DETERMINAZIONE DEL DIRIGENTE SERVIZIO VIA/VINCA 7 ottobre 2024, n. 531

[ID VIP 10618] - Parco fotovoltaico con potenza di 13,12 MW e 15,00 MW di accumulo, da realizzarsi nel Comune di Mesagne (BR) in località "MADONNA DELLE GRAZIE" e opere di connessione alla RTN anche nel Comune di Brindisi (BR).

Relazione tecnica a supporto dell'istruttoria sul progetto
ID_VIP 10618

Tipologia di progetto: **Fotovoltaico**
Potenza: **13,12 MW+ 15 MW accumulo**
Ubicazione: **Mesagne (BR)**
Proponente: **VOLTALIA ITALIA S.R.L.**

Fig. 04 - D.Lgs 199/2021 art. 20- Elaborazione propria

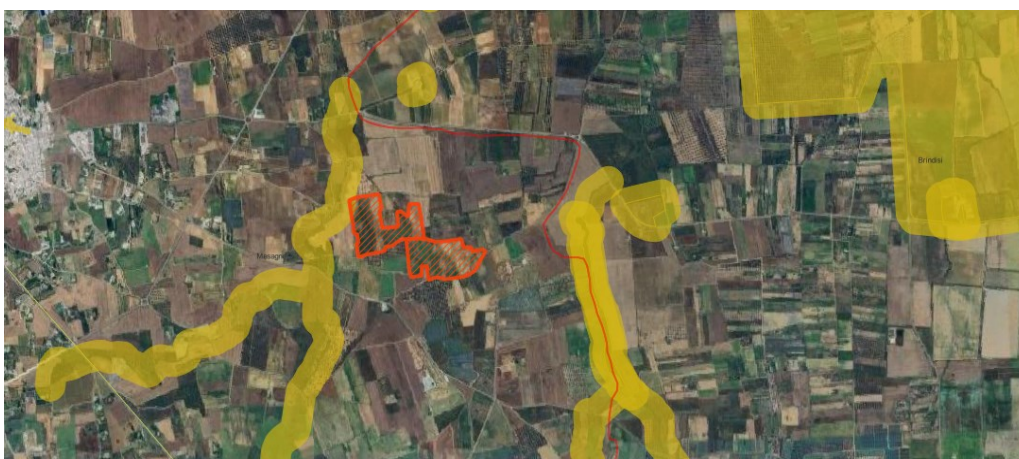
L'area dell'impianto rientra nelle casistiche di cui all'art. 20, co.8, D.Lgs. n. 199/2021, in quanto:

- Nell'area interessata **non** sono già installati impianti della stessa fonte (lett. a)
- **non** ricade in un sito oggetto di bonifica (lett.b)
- **non** interessa cave o miniere (lett.c)

- **non** è nella disponibilità di gestori di infrastrutture ferroviarie, autostradali (lett. c bis) società di gestione aeroportuale all'interno dei sedimi aeroportuali, (lett.c bis 1)

- **non** ricade nei 500 metri da zona a destinazione industriale, artigianale e commerciale compresi i siti di interesse nazionale, nonché le cave e le miniere (lett. c ter 1), **non** risulta interna ad impianti industriali e stabilimenti né racchiusa entro 500 metri dal medesimo impianto o stabilimento (lett. c ter 2); **non** è adiacente alla rete autostradale entro una distanza di 300 metri (lett. c ter 3);

- **non** ricade nella fascia di rispetto dei beni sottoposti a tutela (500 metri per gli impianti fotovoltaici, lett. c quater).
